SERVICE INFO – INA 0083

Prigušivanje buke nastale u dijelu pomoćnog pogona modela Ford Transit

Modeli: Ford Transit
 Godina proizvodnje: 2000 - 2007
 Engine: 2.0 D
 Kat. Br.: 535 0223 10

Slika 1: Zamjena fiksne remenice remenicom slobodnog hoda alternatora

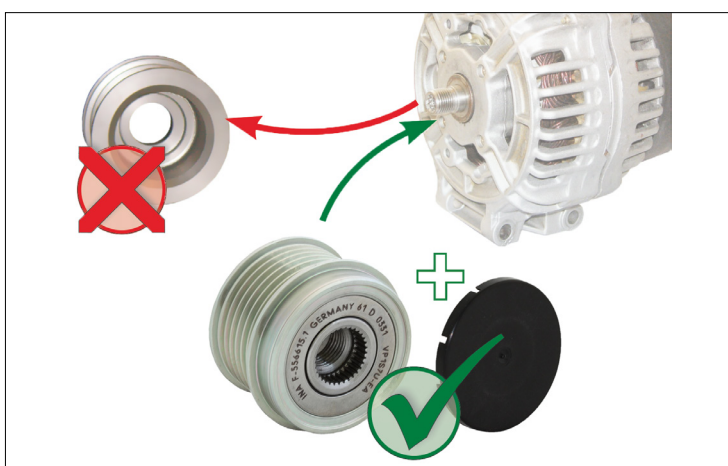
Zbog jakih dinamičkih pokreta klinastog remena kod vozila s fiksnom remenicom alternatora može dolaziti do stvaranja glasne buke.

Kao tehničko rješenje, Schaeffler Automotive Aftermarket isporučuje remenicu slobodnog hoda alternatora za ova vozila. Ovime se smanjuju dinamička opterećenja na pomoćnom pogonu i sprečava stvaranje buke.

Slika 2: Kod montaže remenice slobodnog hoda na alternator Bosch mora se koristiti priloženi držač razmaka debljine 1,4 mm!

Schaeffler Automotive Aftermarket preporuča da se za izložena vozila pregradi sustav na remenicu slobodnog hoda Kat.Br. 535 0223 10.
